## 中川・綾瀬川圏域河川整備計画（原案）へのご意見等について

下記、自由覧に「舟形水車の参考イメージ」を添付します。

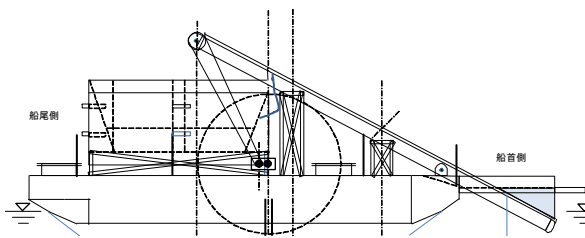
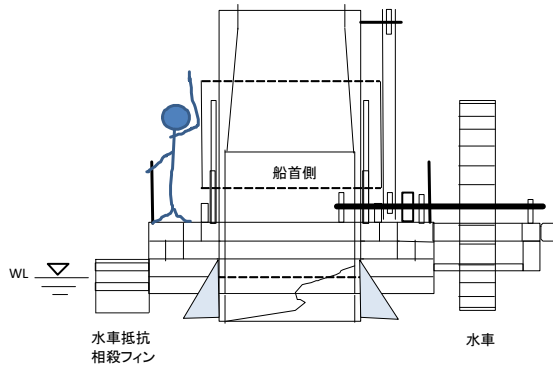
<p>○ 既設の表法面階段部脇の階段状植栽スペースの廃止について</p> <p>表法面階段部での飲食を楽しむ人が多く、空き缶、ペットボトル、菓子袋等多くのゴミが階段脇の植栽スペースにポイ捨てされている。このスペースは段差が大きいことから、河川清掃ボランティアとして収集時、安全に苦慮（メンバーが高齢者の為）している。法面の芝張り整備に合せて階段状植栽スペースは廃止し、法面に合わせた全面芝張りにして頂きたいと思えます。</p> <p>芝張りにより物陰が無くなることでゴミのポイ捨て防止に効果を発揮すると考えます。</p>	
4	<p>(2) 河川低水路浮遊のプラゴミ等収集方策について (アイデア提案)</p> <p>河川に船形水車を係留し、その水車の回転自然エネルギーでメッシュ状のコンベアーを回転させ、水面に浮遊するプラゴミ等を24時間自動収集する装置を中川下流域に試験的に開発設置して頂きたいと思えます。</p> <p>※舟形水車の参考イメージは最終ページに添付理由)</p> <p>河川の高水敷に漂着、若しくは投棄されたゴミについては河川清掃ボランティアの皆様方が定期的な活動を実施されています。しかし、低水路に浮遊する漂流ゴミは陸地から容易、且つ安全に収集することが出来ません。東京都は河川清掃船(コンベアー船)による定期的なゴミ収集作業が行われています。しかし、浮遊ゴミは24時間流下し続けます。清掃船は夜間、早朝等、作業時間的に制限を受ける事から、昼間の収集に限られてしまいます。江戸川区内を流下する中川の水面を観察すると蛇行部では水路内側より外側にヨシ、プラゴミ等の漂流ゴミが带状となり流下していることが観察できます。带状の流下ゴミを24時間自動稼働の舟形水車で効率よく収集出来れば河川からの海洋流出プラゴミ等の問題に少しは貢献出来るのではないかと考えます。</p>	<p>河川清掃ボランティアの皆様様の活動により、良好な河川環境が維持されております。ありがとうございます。</p> <p>東京都では、河川における衛生的環境の確保と美観の保持を図ることを目的に、河川水面に浮遊するゴミ等を作業船により収集しています。</p> <p>いただいたご意見を参考に、今後も良好な河川環境を維持するための取組を進めてまいります。</p>
